**Comune Di Bibbona**

## **Variante quinquennale al Regolamento Urbanistico**

### **Terzo Regolamento Urbanistico**

## **Controdeduzioni alle Osservazioni pervenute**

**ESTRATTO RU IN APPROVAZIONE**

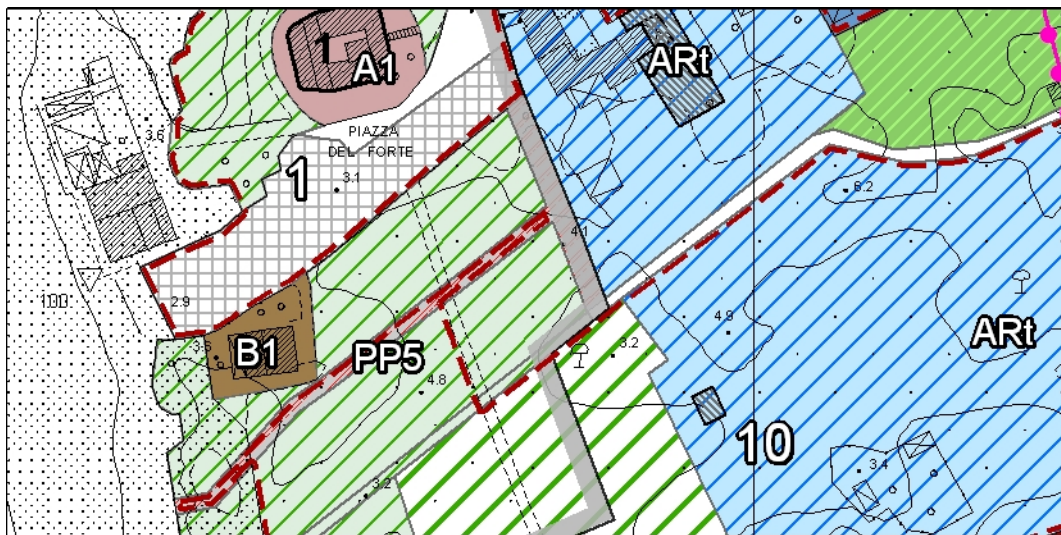
| Richiedente/Prot.   | Individuazione   | Classificazione Attuale                            |
|---|--|--|
| <p><b>Sintesi dell'Osservazione:</b><br/> <u>All. A Regesto edifici</u><br/>                     Si chiede di cancellare l'immobile dal regesto degli edifici, come immobile di valore storico ambientale; lasciando solo la cappella in tale classificazione. All'interno dello stesso appartamento ci sono categorie d'intervento differenti.</p> | <p><b>Controdeduzioni:</b><br/>                     Si ritiene che la proposta contenuta nell'osservazione sia condivisibile. Si propone pertanto di modificare il regesto dei fabbricati.<br/> <b>Accolta</b></p> |  |

**Modifiche apportate: Modifiche al regesto dei fabbricati**

**ESTRATTO RU IN APPROVAZIONE**

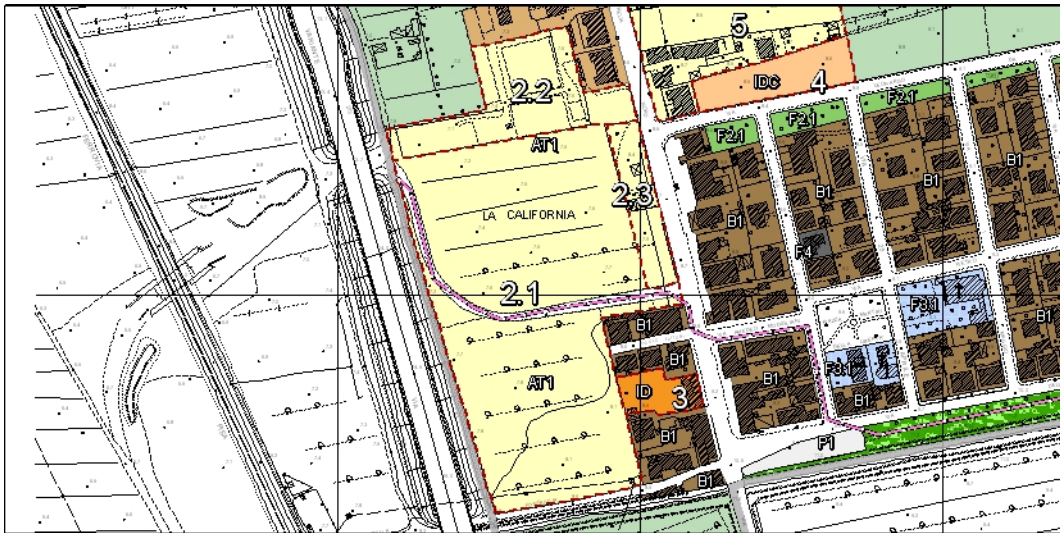
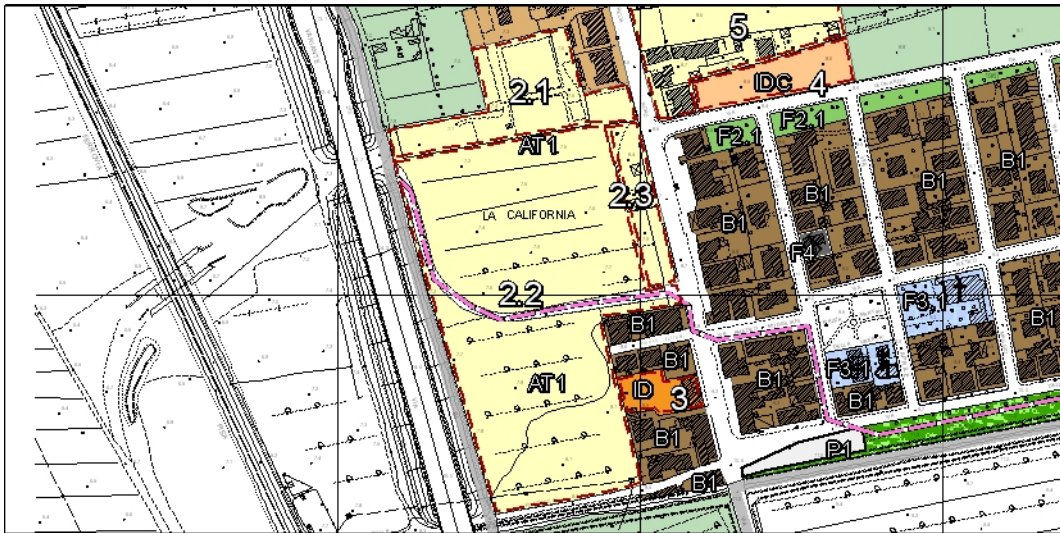
| Richiedente/Prot.  | Individuazione   | Classificazione Attuale |
|--|--|-------------------------|
| <p><b>Sintesi dell'Osservazione:</b><br/>Dall'esame della Scheda normativa n. 2 UTOE 1C2 La California, risulta che l'identificazione grafica del comparto "2.2 Sud" è invertita con quella del comparto "2.1 Nord".</p> | <p><b>Controdeduzioni:</b><br/>Trattasi di un refuso da modificare.<br/><b>Accolta</b></p> |                         |

**Modifiche apportate: Modifica della scheda norma 2**

#### ESTRATTO RU IN APPROVAZIONE

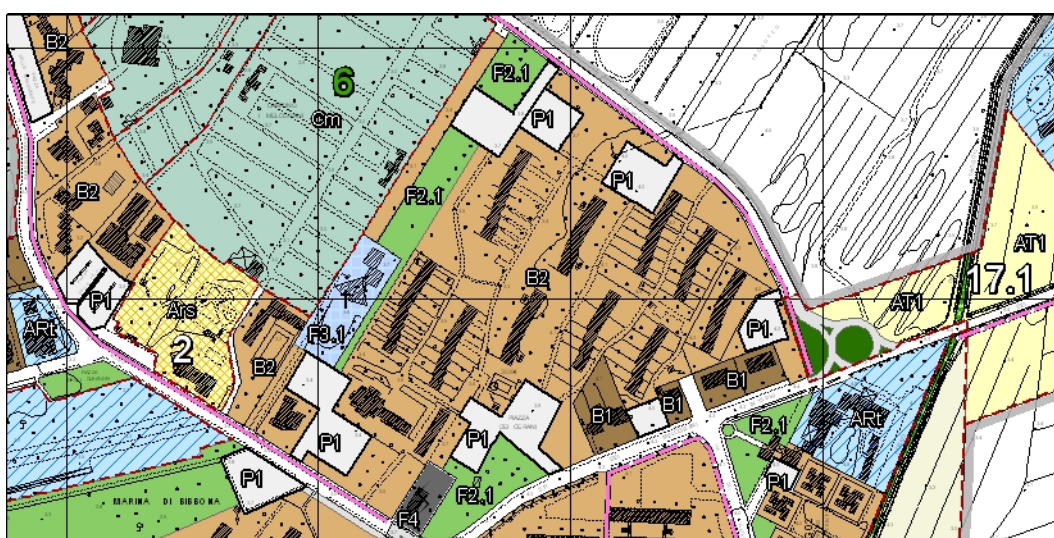
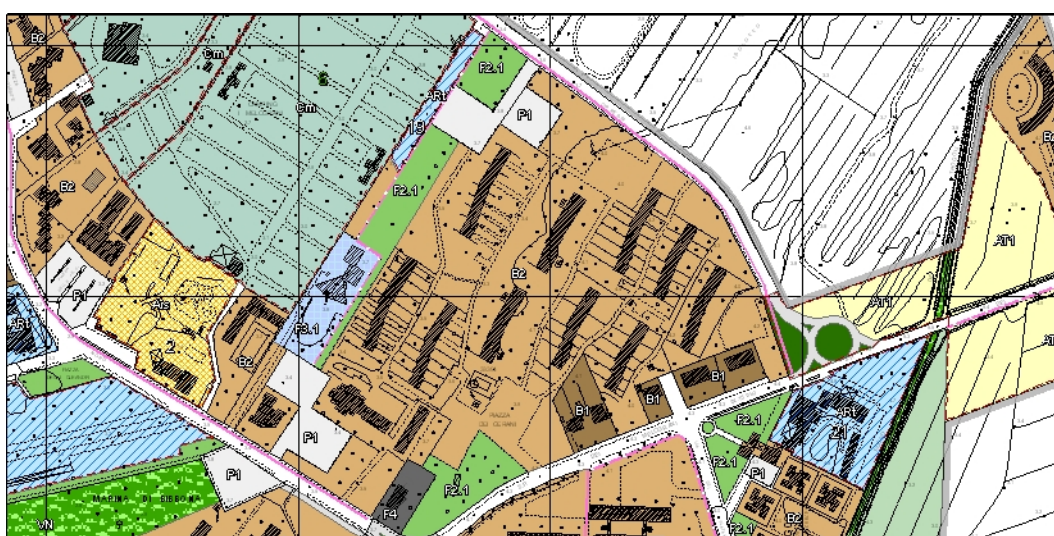
| Richiedente/Prot.   | Individuazione  | Classificazione Attuale |
|---|---|-------------------------|
| <b>Sintesi dell'Osservazione:</b><br>Si osserva che i parcheggi P1 sono parcheggi privati del Comparto Nord, in conformità di quanto stabilito dalla Convenzione di Lottizzazione stipulata in data 9.6.1981 (in allegato all'osservazione) fra il Comune di Bibbona e i proprietari lottizzanti. | <b>Controdeduzioni:</b><br>Verificati gli atti si ritiene che l'osservazione debba essere accolta parzialmente. Si rileva che esiste la necessità di regolare con apposito atto ricognitivo le porzioni di proprietà che erroneamente non sono state cedute o cedute in modo errato.<br><b>Parzialmente accolta</b> |                         |

**Modifiche apportate: Modifica alla tavola 2a**

#### ESTRATTO RU IN APPROVAZIONE

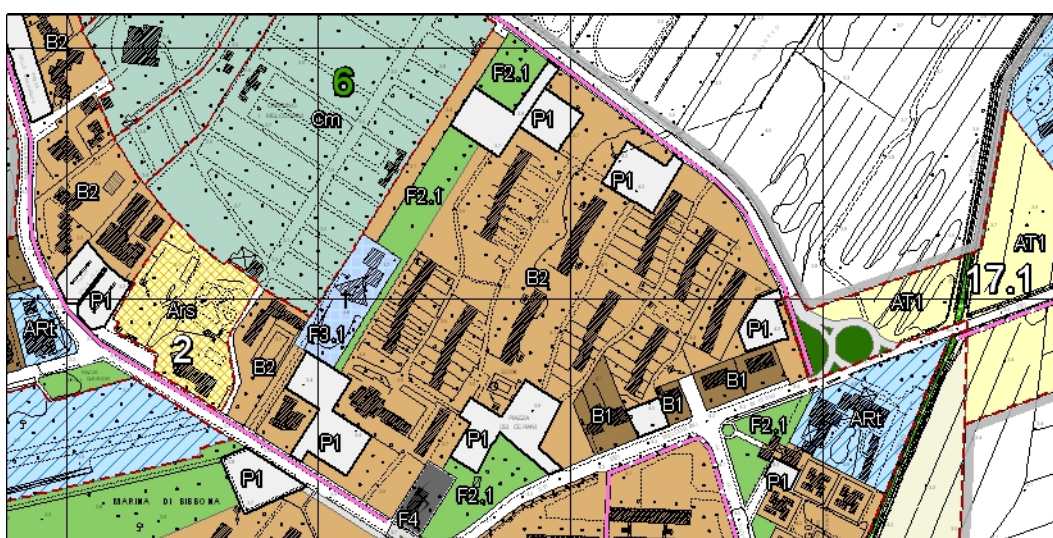
| Richiedente/Prot.   | Individuazione                                  | Classificazione Attuale  |
|---|---|--|
| <b>Sintesi dell'Osservazione:</b><br>Si chiede la realizzazione di due nuovi parcheggi, privati di proprietà del Comparto Nord, perché insufficienti rispetto ai parametri di legge (rapporto posti auto/volumi edificati). Tali spazi saranno adeguatamente alberati e arretrati rispetto alle strade pubbliche. |   | <b>Controdeduzioni:</b><br>Si ritiene che nelle NTA adottate tali interventi siano già ammessi. In ogni caso al fine di chiarire meglio gli interventi ammessi si inserisce apposito riferimento all'art.37.2 comma delle NTA.<br><b>Accolta</b> |

**Modifiche apportate: Modifica all'art.37.2 comma 4 delle NTA**

#### ESTRATTO RU IN APPROVAZIONE

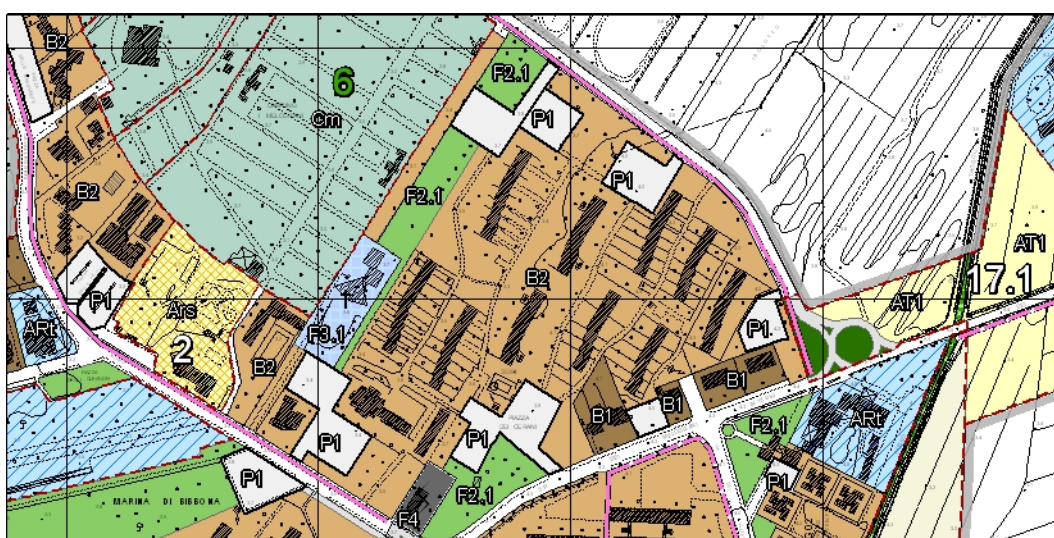
| Richiedente/Prot.   | Individuazione                                  | Classificazione Attuale   |
|---|---|---|
| <b>Sintesi dell'Osservazione:</b><br>Si chiede la realizzazione di un percorso pedonale e ciclabile da costruire sul terreno Comunale posto sul confine ovest del Comparto Nord, per supportare e incanalare il traffico di cicli e pedoni provenienti dalle strutture ricettive poste a Nord, che attualmente gravano sulla viabilità interna. |   | <b>Controdeduzioni:</b><br>Si ritiene che la proposta sia condivisibile. Si inserisce apposito riferimento grafico nella tavola 2a.<br><br><b>Accolta</b> |

**Modifiche apportate: Modifiche apportate:Modifica alla tavola 2°**

**ESTRATTO RU IN APPROVAZIONE**

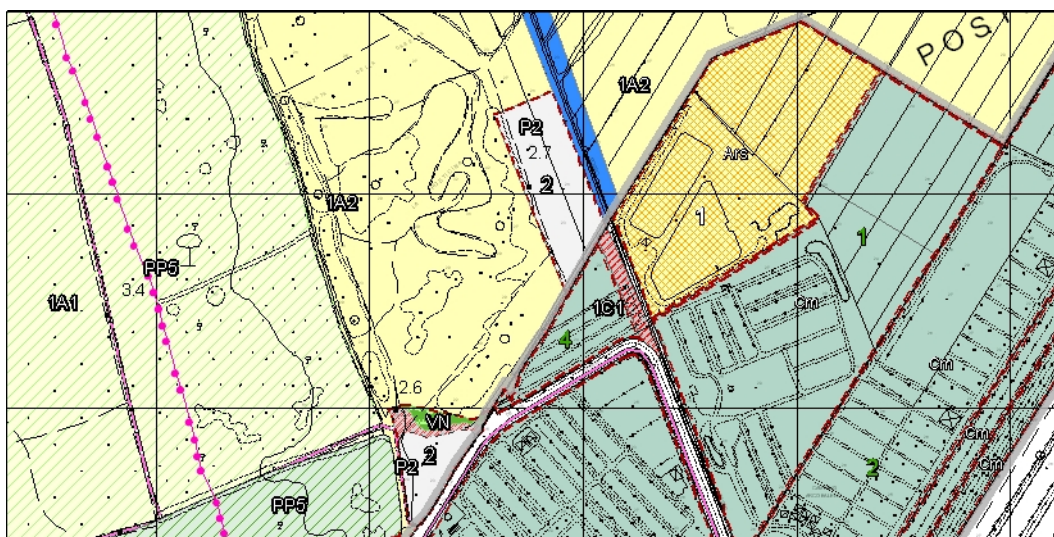
| Richiedente/Prot.  | Individuazione  | Classificazione Attuale |
|--|---|-------------------------|
| <p><b>Sintesi dell'Osservazione:</b><br/>-Si propone di prevedere il collegamento tra i due parcheggi con viabilità riservata al servizio TPL del "Trenino".<br/>- Si propone di ampliare l'area interessata in modo che i collegamenti risultino contenuti in un'ampia fascia a verde pubblico.</p> | <p><b>Controdeduzioni:</b><br/>Si propone di accogliere l'osservazione e di modificare conseguentemente la tavola n.2 A e si inserisce apposito allargamento stradale funzionale all'accesso ai parcheggi e costituente vincolo preordinato all'esproprio.<br/><b>Accolta</b></p> |                         |

**Modifiche apportate: Modifiche alla tavola 2 A**

**ESTRATTO RU IN APPROVAZIONE**

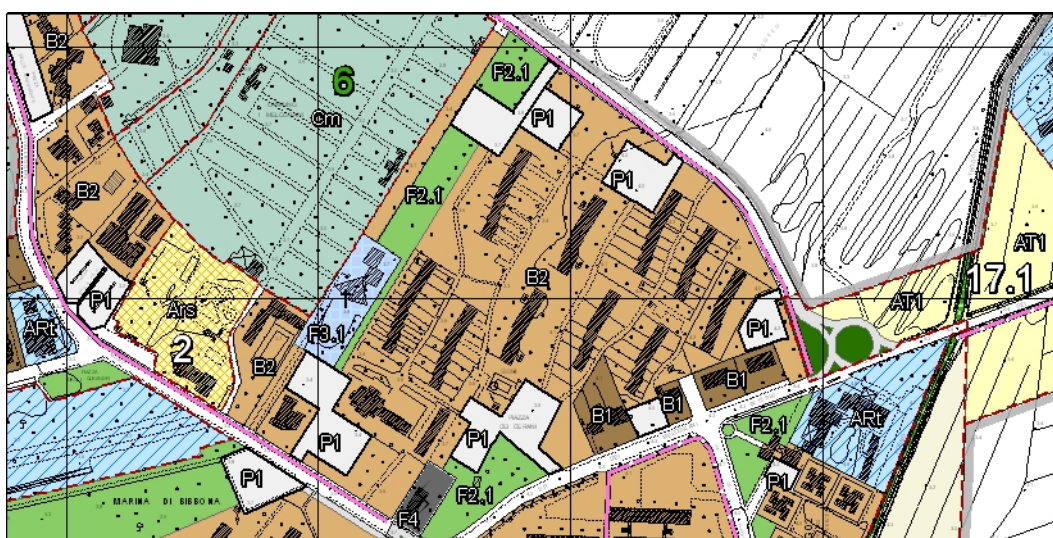
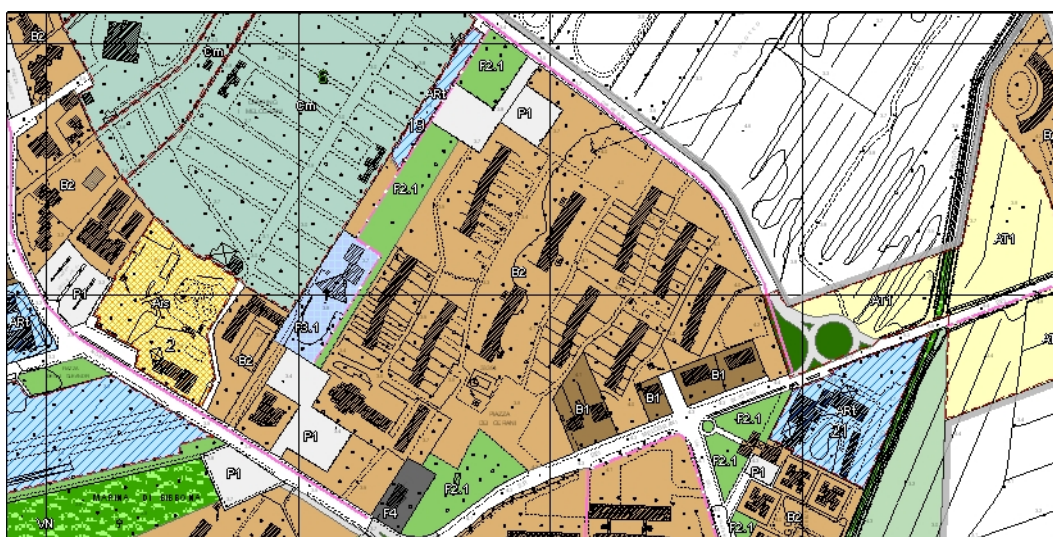
| Richiedente/Prot.   | Individuazione   | Classificazione Attuale           |
|---|--|-----------------------------------|
| <p><b>Sintesi dell'Osservazione:</b><br/>Si chiede la realizzazione di un percorso pedonale e ciclabile da costruire sul terreno Comunale posto sul confine ovest del Comparto Nord, per supportare e incanalare il traffico di cicli e pedoni provenienti dalle strutture ricettive poste a Nord, che attualmente gravano sulla viabilità interna.<br/><b>(Vedi osservazione n. 9)</b></p> | <p><b>Controdeduzioni:</b><br/>Si ritiene che la proposta sia condivisibile. Si inserisce apposito riferimento grafico nella tavola 2a.<br/><b>Accolta</b></p> |                                   |

**Modifiche apportate: Modifiche apportate:Modifica alla tavola 2a**

**ESTRATTO RU IN APPROVAZIONE**

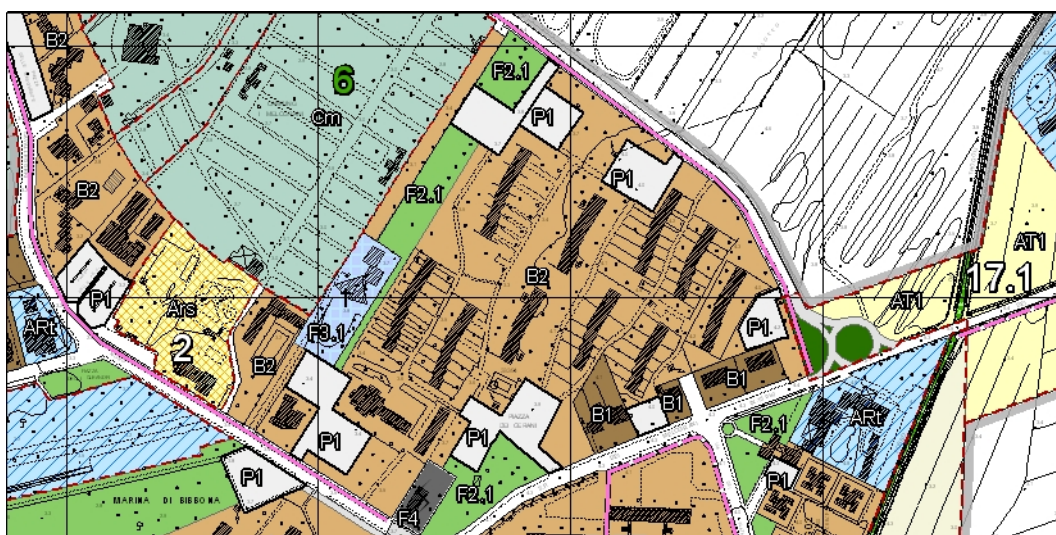
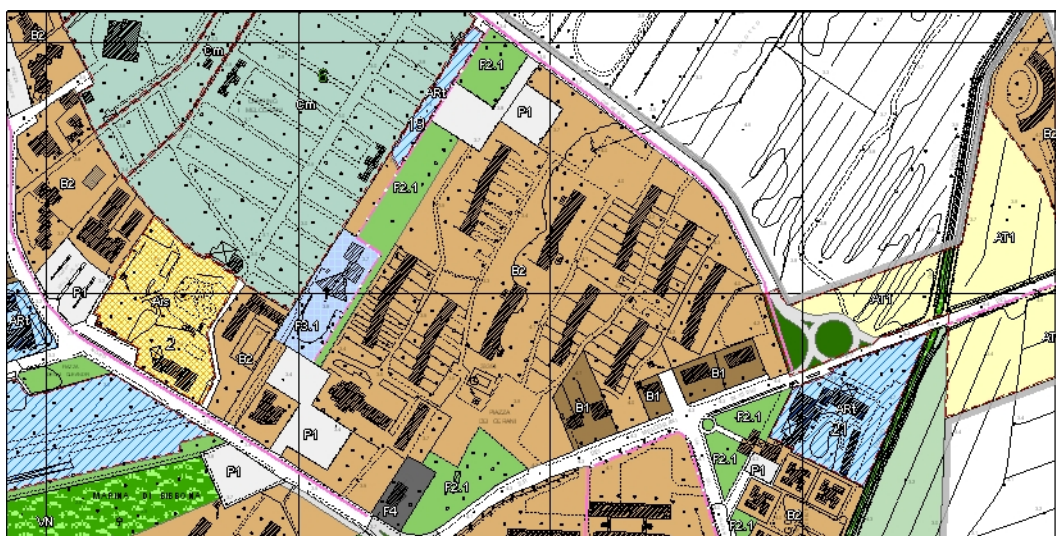
| Richiedente/Prot.   | Individuazione   | Classificazione Attuale |
|---|--|-------------------------|
| <p><b>Sintesi dell'Osservazione:</b><br/>                     Si osserva che i parcheggi P1 sono parcheggi privati del Comparto Nord, in conformità di quanto stabilito dalla Convenzione di Lottizzazione stipulata in data 9.6.1981 (in allegato all'osservazione) fra il Comune di Bibbona e i proprietari lottizzanti.<br/>                     (Vedi osservazione n.7)</p> | <p><b>Controdeduzioni:</b><br/>                     Verificati gli atti si ritiene che l'osservazione debba essere accolta parzialmente. Si rileva che esiste la necessità di regolare con apposito atto ricognitivo le porzioni di proprietà che erroneamente non sono state cedute o cedute in modo errato.<br/> <b>Parzialmente accolta</b></p> |                         |

**Modifiche apportate: Modifica alla tavola 2a**

**ESTRATTO RU IN APPROVAZIONE**

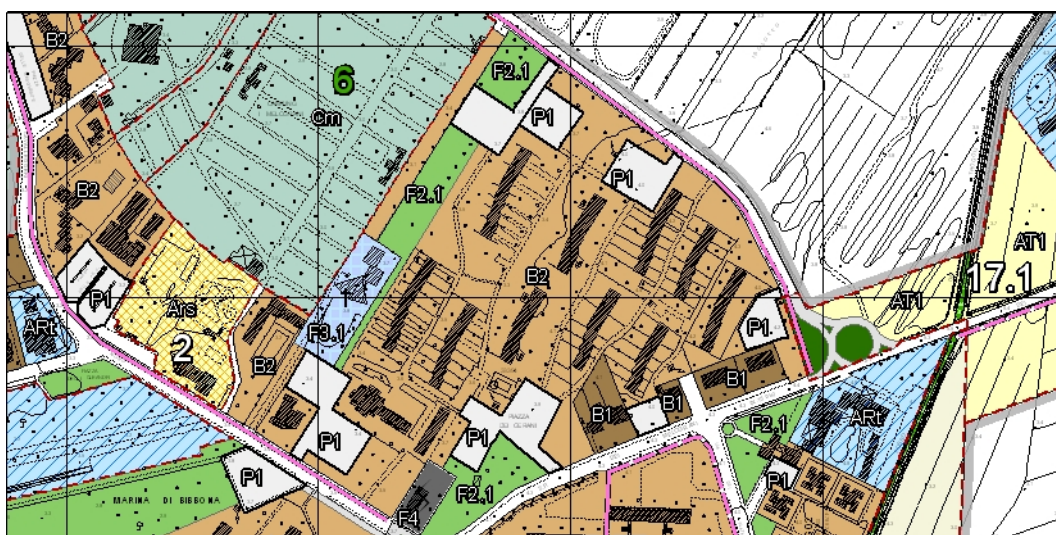
| Richiedente/Prot.  | Individuazione   | Classificazione Attuale |
|--|--|-------------------------|
| <p><b>Sintesi dell'Osservazione:</b><br/>Si chiede la realizzazione di un percorso pedonale e ciclabile da costruire sul terreno Comunale posto sul confine ovest del Comparto Nord, per supportare e incanalare il traffico di cicli e pedoni provenienti dalle strutture ricettive poste a Nord, che attualmente gravano sulla viabilità interna.<br/><b>(Vedi osservazione n. 9-20-23-27)</b></p> | <p><b>Controdeduzioni:</b><br/>Si ritiene che la proposta sia condivisibile. Si inserisce apposito riferimento grafico nella tavola 2a.<br/><b>Accolta</b></p> |                         |

**Modifiche apportate: Modifiche apportate:Modifica alla tavola 2a**

**ESTRATTO RU IN APPROVAZIONE**

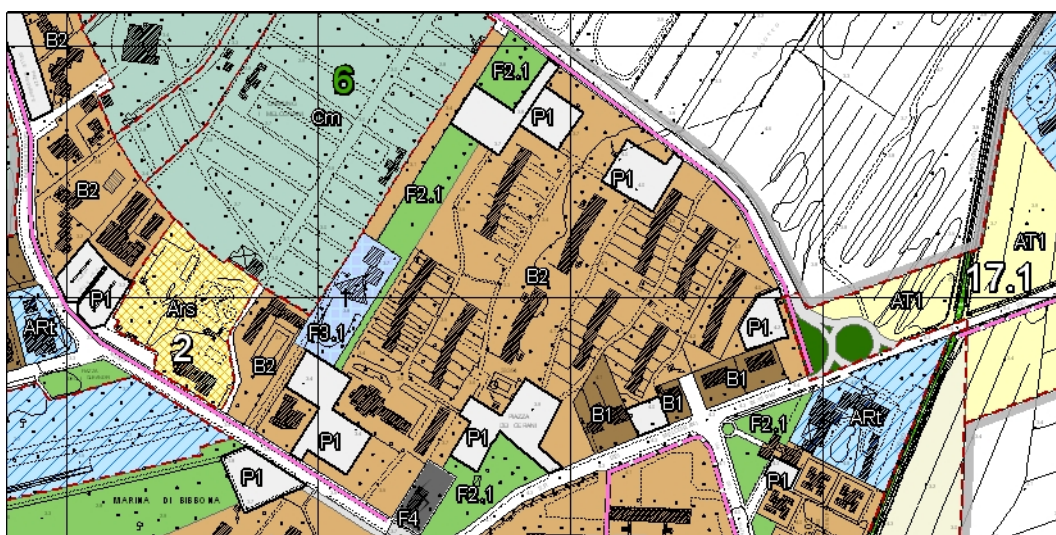
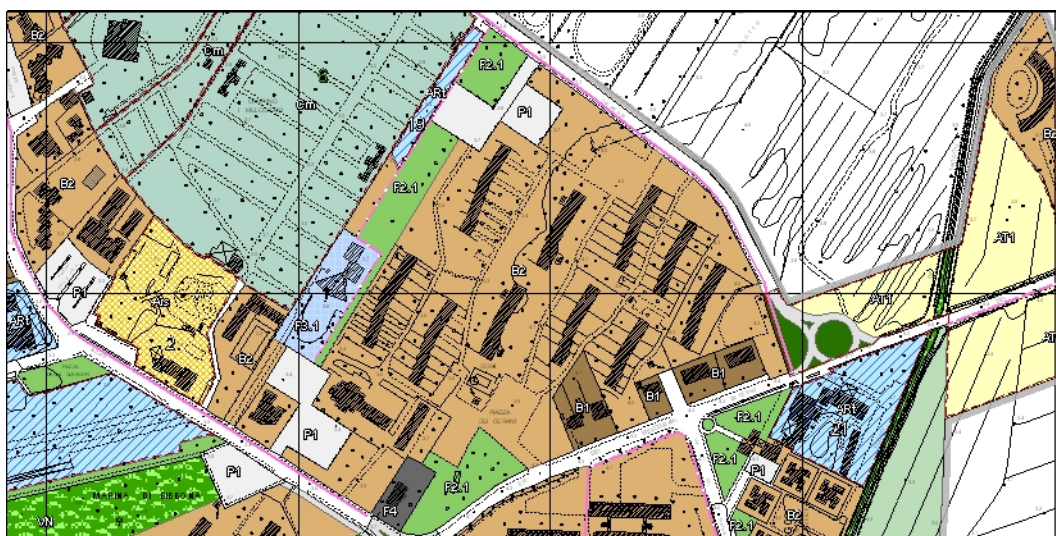
| Richiedente/Prot.  | Individuazione   | Classificazione Attuale |
|--|--|-------------------------|
| <p><b>Sintesi dell'Osservazione:</b><br/>                     Si osserva che i parcheggi P1 sono parcheggi privati del Comparto Nord, in conformità di quanto stabilito dalla Convenzione di Lottizzazione stipulata in data 9.6.1981 (in allegato all'osservazione) fra il Comune di Bibbona e i proprietari lottizzanti.<br/>                     (Vedi osservazione n.7-21-22-26)</p> | <p><b>Controdeduzioni:</b><br/>                     Verificati gli atti si ritiene che l'osservazione debba essere accolta parzialmente. Si rileva che esiste la necessità di regolare con apposito atto ricognitivo le porzioni di proprietà che erroneamente non sono state cedute o cedute in modo errato.<br/> <b>Parzialmente accolta</b></p> |                         |

**Modifiche apportate: Modifica alla tavola 2°**
